Referente ao contrato administrativo nº 457/2022 assinado com essa municipalidade cujo objeto: CONTRATAÇÃO DE EMPRESA ESPECIALIZADA PARA EXECUÇÃO DE AMPLIAÇÃO DA UBS SANTA CRUZ EM ATENDIMENTO A PROPOSTA N° 09157931000121003- EMENDA N° 37020010 - FUNDO NACIONAL DE SAÚDE DO MUNICÍPIO DE CAPANEMA PR, cujo origem vem do certame licitatório Tomada de Preços n° 12/2022, no que tange a evolução do cronograma físico-financeiro da obra, esta fiscalização vem alertar a contratada, conforme já tratado nos últimos dias via aplicativo de mensagens com os responsáveis pela execução da obra.

NOTIFICAÇÃO 04

Boa tarde,
Prezados contratados,
Seguem em anexo notificação das patologias identificadas na obra de:
ampliação da UBS DO BAIRRO SANTA CRUZ- CAPANEMA PR, CONTRATO 457/2022 TP 12/2022, Para que sejam tomadas as devidas providencias corretivas.

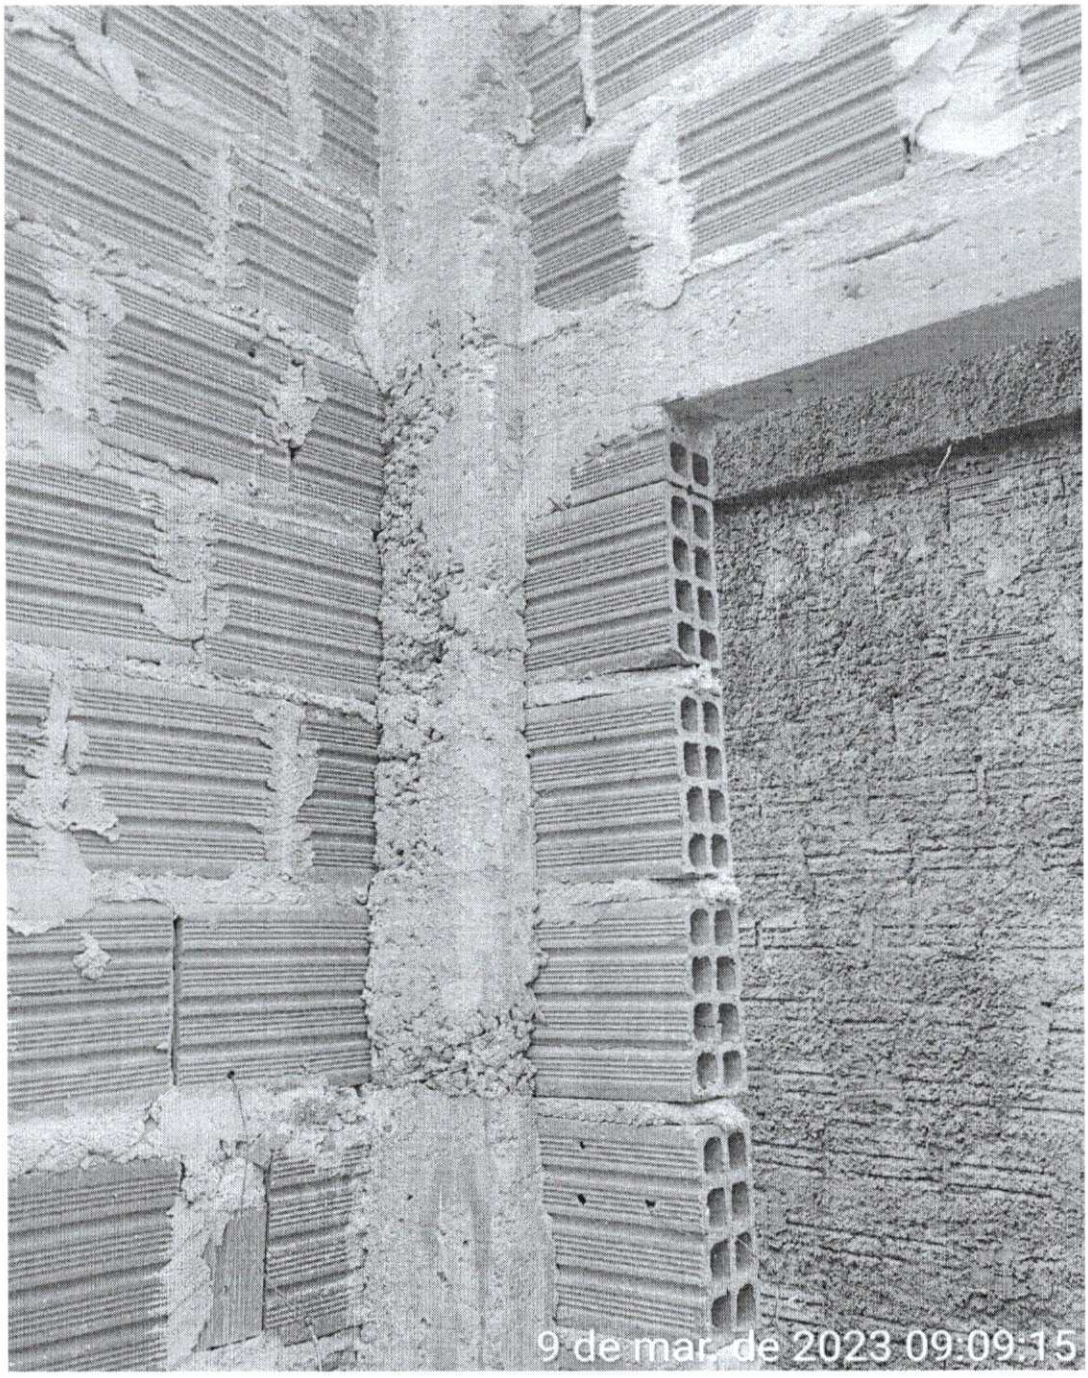
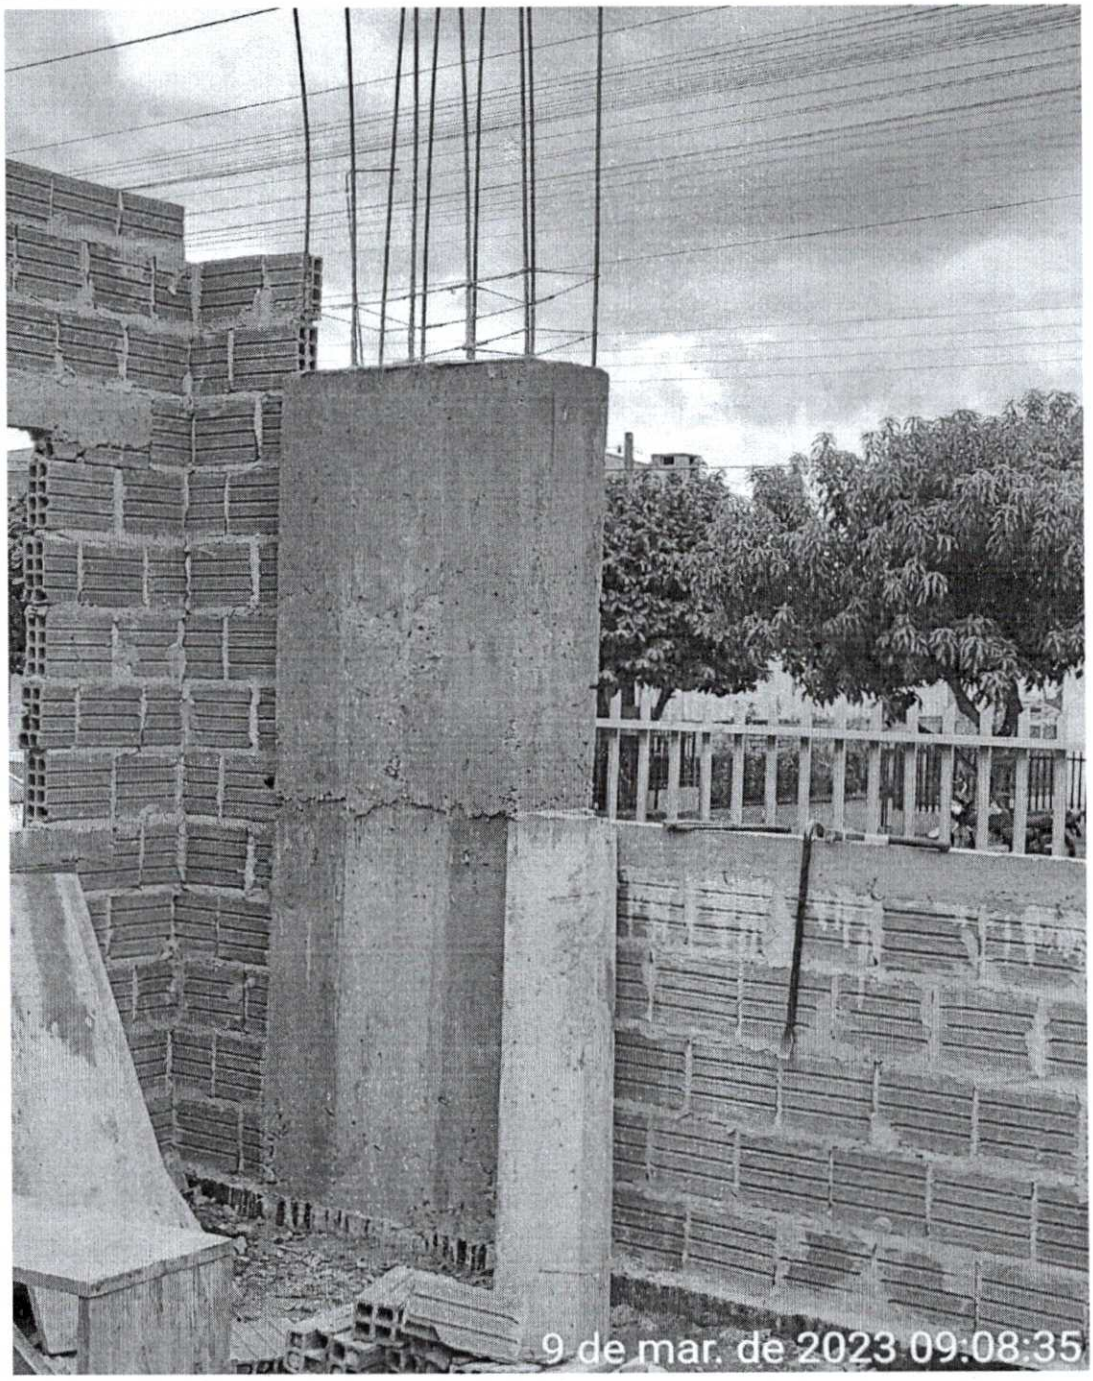
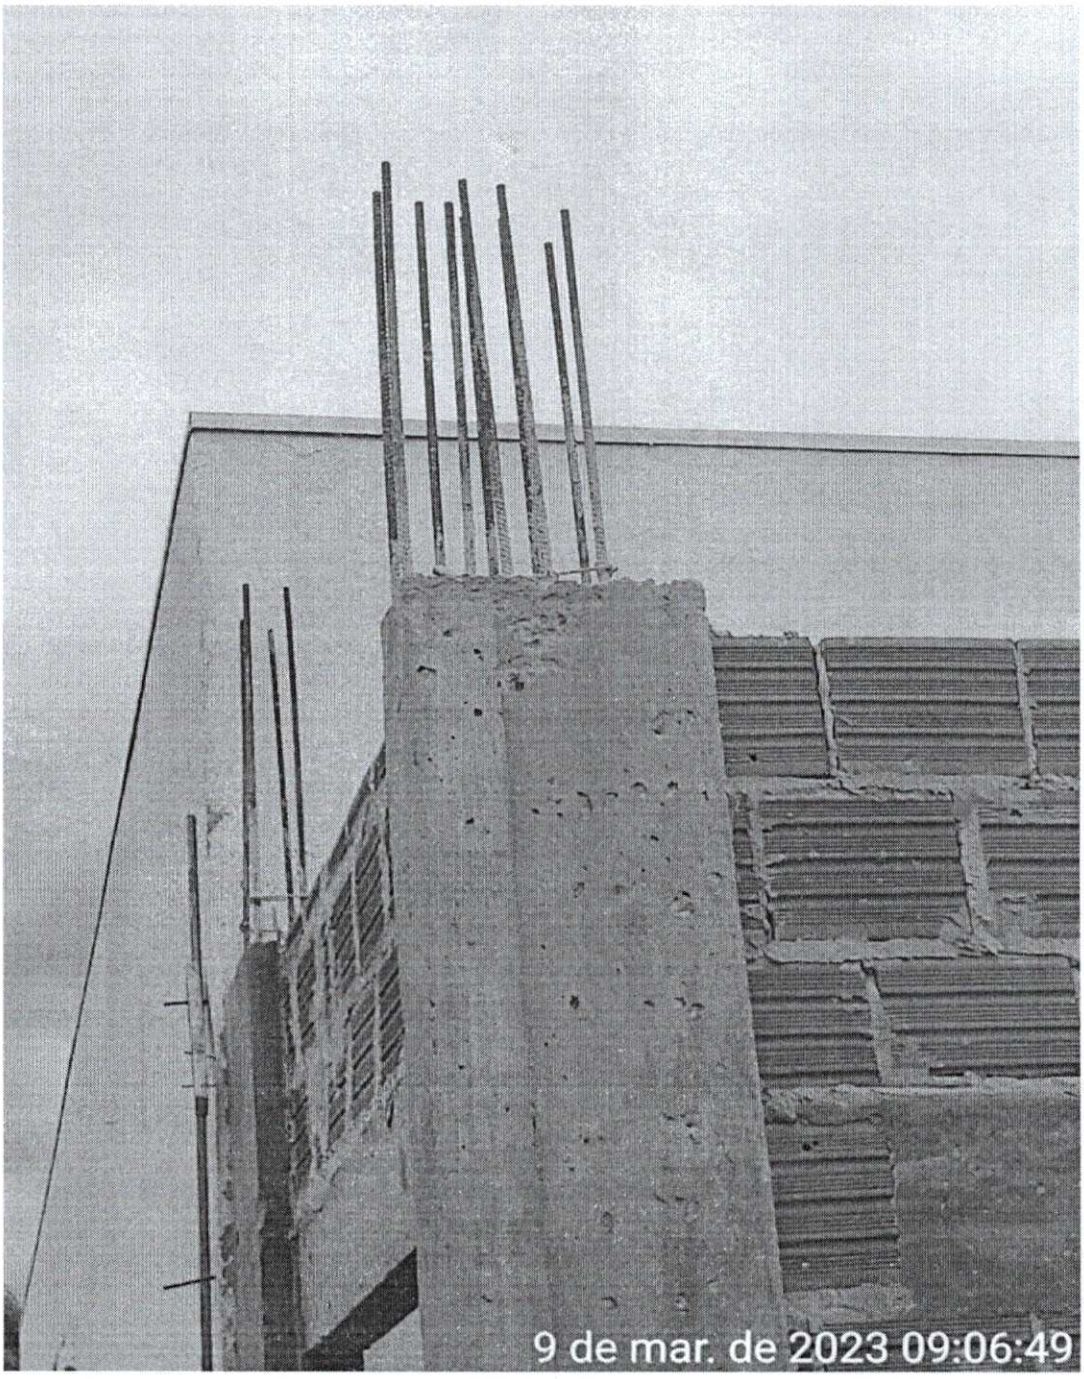
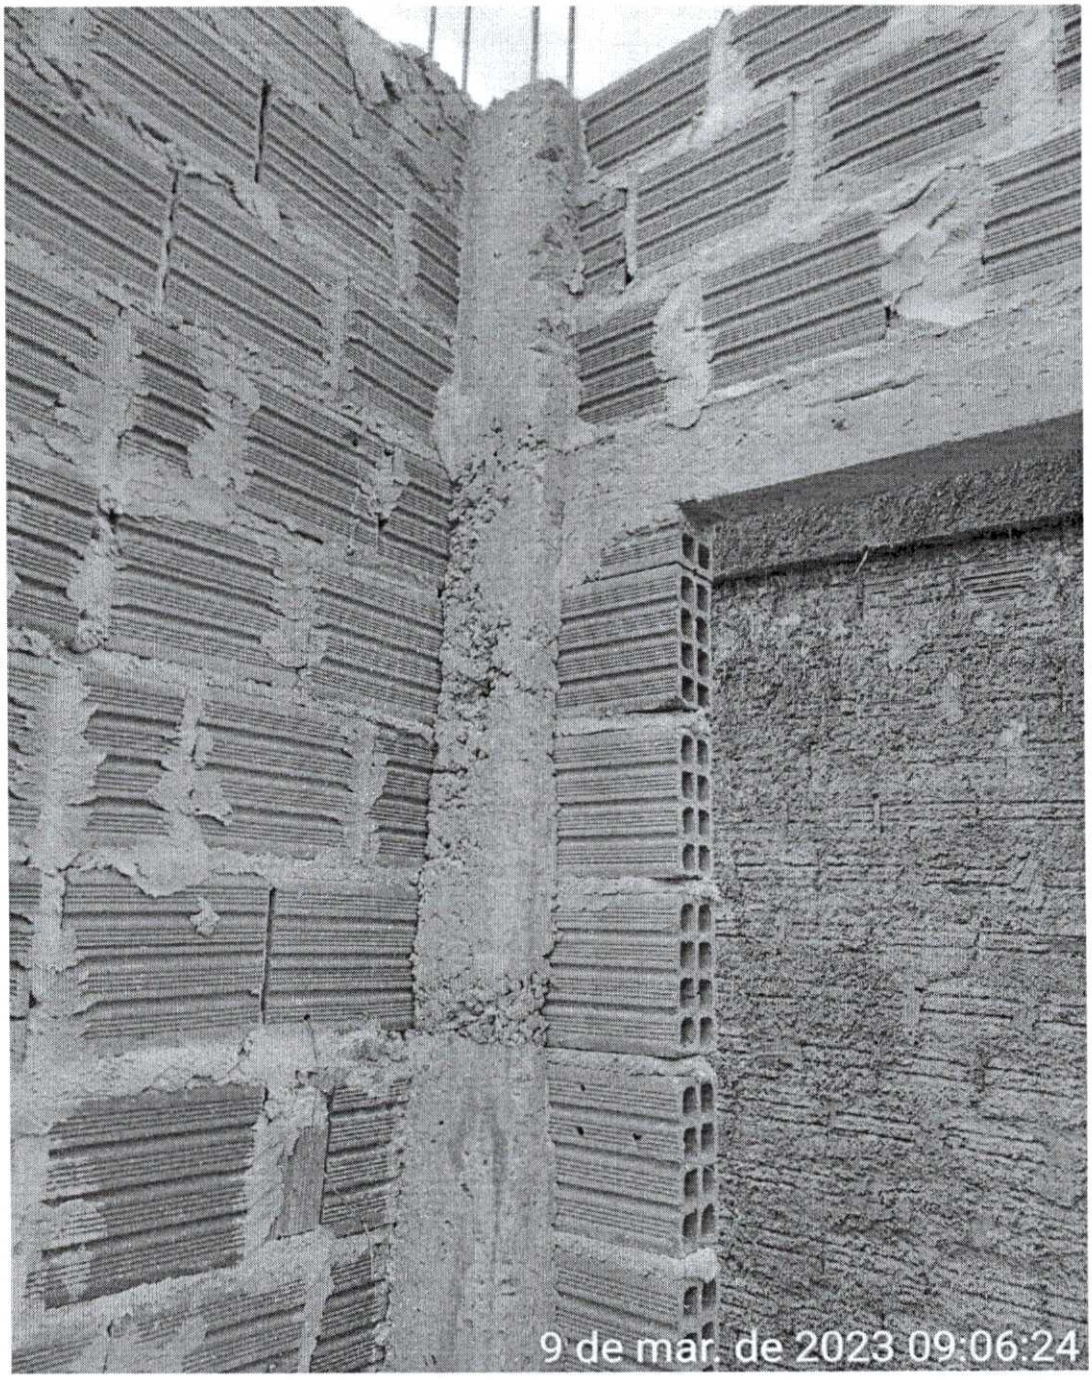
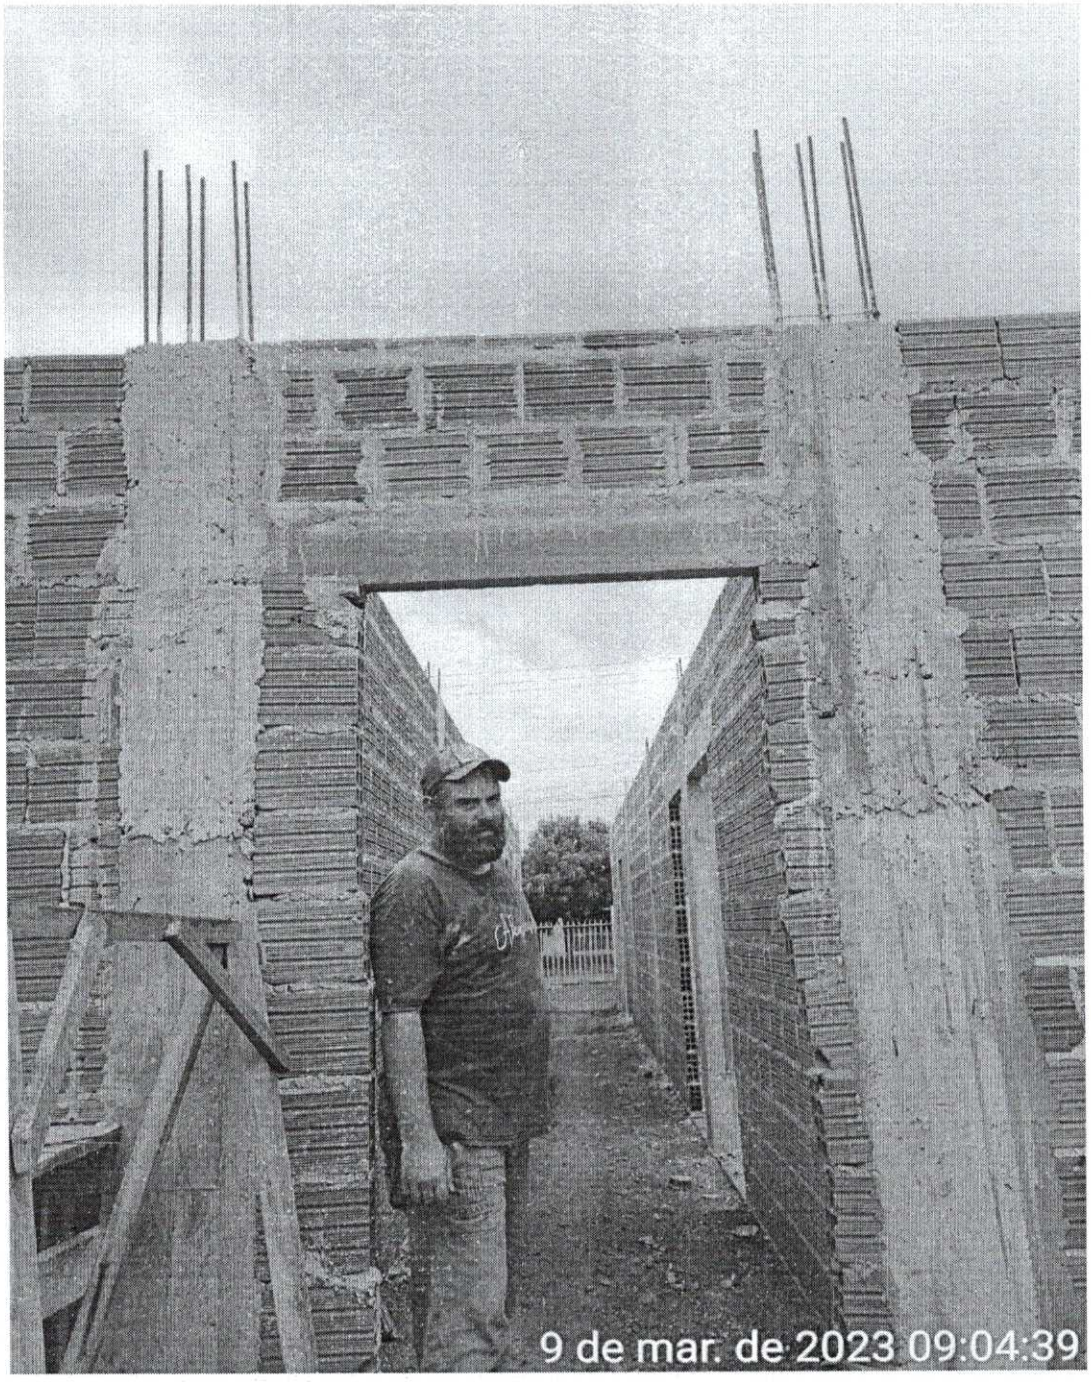
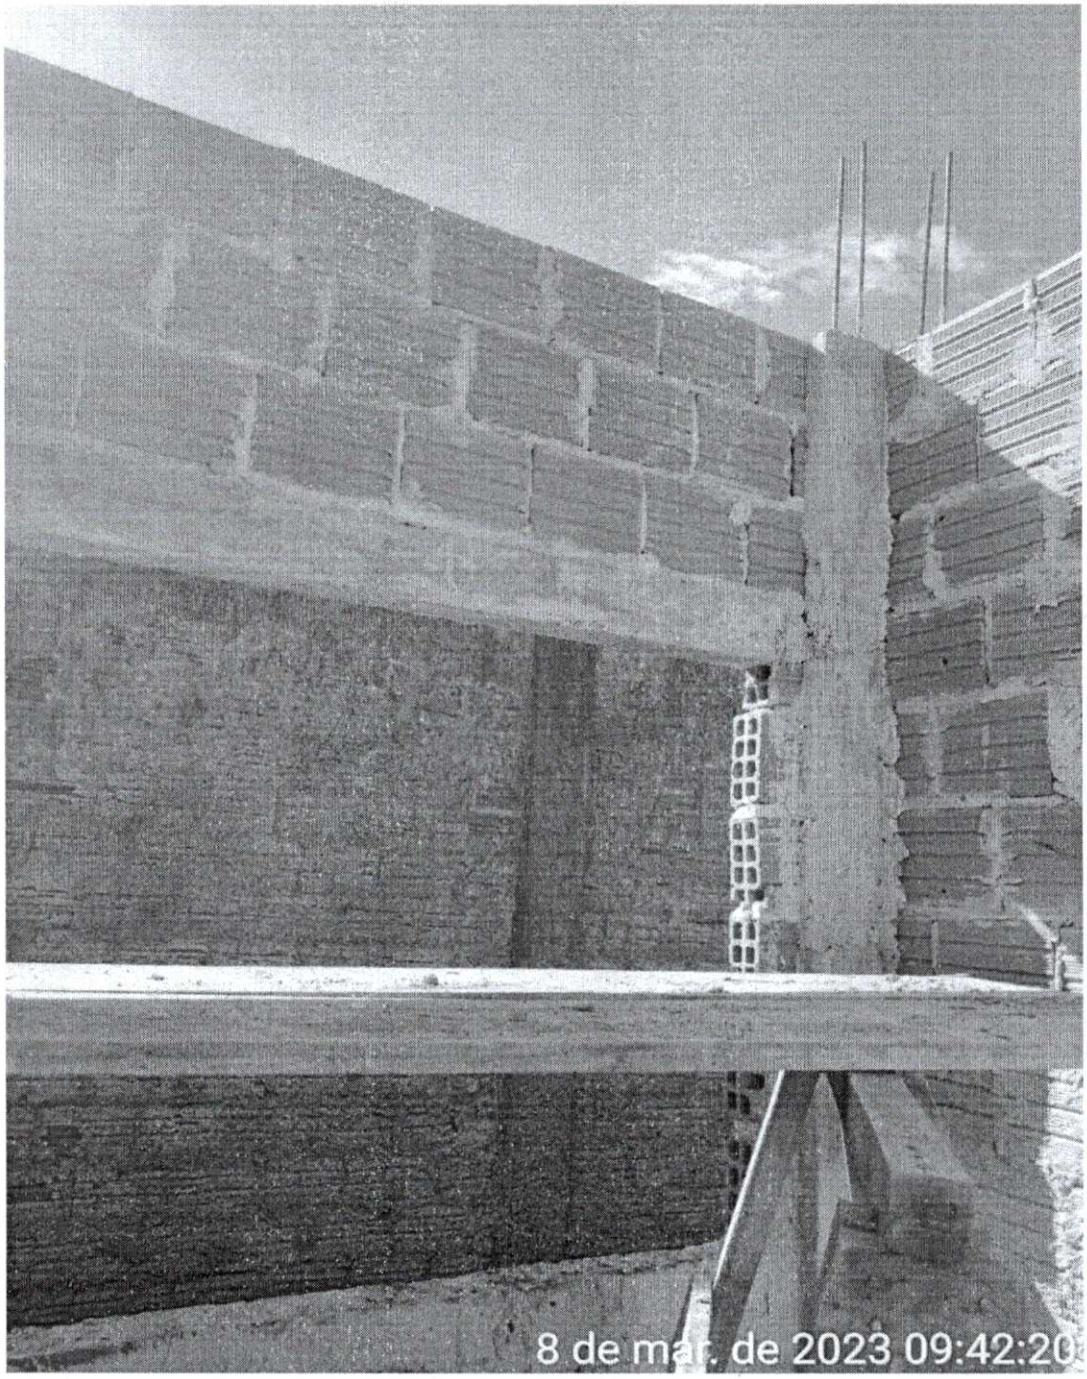
Referentes as últimas diligências da fiscalização na obra, foi possível identificar a manifestação de patologias e vícios nos elementos estruturais e alvenaria da obra.

A manifestação patológica identificada no concreto utilizado, é referente a falta de adensamento adequado, possibilidade de traço utilizado para fabricação do concreto não corresponder com a resistência solicitada em projeto, má qualidade de execução das formas e carência de espaçadores entre armadura e formas.

A falta de adensamento causou segregação entre agregados e aglomerante, formando as patologias identificada como ninhos e bicheiras, bem como deixando em pontos da estrutura a armadura exposta.

Os pilares foram concretados em seções diferentes utilizando formas inadequadas, as quais promovem uma seção expressivamente descontinua.

Também foi possível constatar que as estruturas foram concretadas sem a utilização de espaçadores entre forma e armadura, acarretando a ausência de cobrimento suficiente da armadura, conforme estabelecido em projeto.

Demolição de pilares com bicheiras, ninhos e com armadura incompatível com o projeto, bem como pilares sem o devido cobrimento da armadura;

E quanto aos pilares que não apresente as patologias supracitadas no parágrafo anterior, apresentação de ensaios de resistência do concreto acompanhados de ART;

Foto 03 : pilar P39 completamente rompido

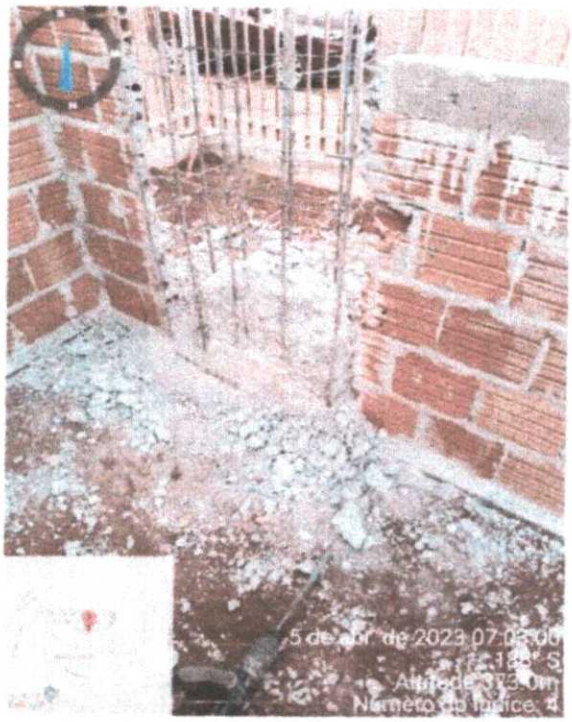
Foi possível identificar que os pilares P6, P7, P39, foram concretados sem a utilização de estribo suplementar, além disso os estribos utilizados não seguem as prescrições estabelecidas em projeto estrutural conforme prancha 13 e 15.

Quanto aos pilares P6, P7 e P39 confirmamos que foram executados conforme projeto, com a armadura de estribo suplementar e, se necessário for, documentamos a confirmação da execução dos pilares com os estribos suplementares. O pilar P39 está sem os estribos acima do concreto porque esses foram retirados para a realização da concretagem, pois desta forma o concreto desce melhor. E os demais pilares que foram amarrados com os estribos suplementares em desacordo com o projeto já estão sendo adequados ao que pede em projeto.
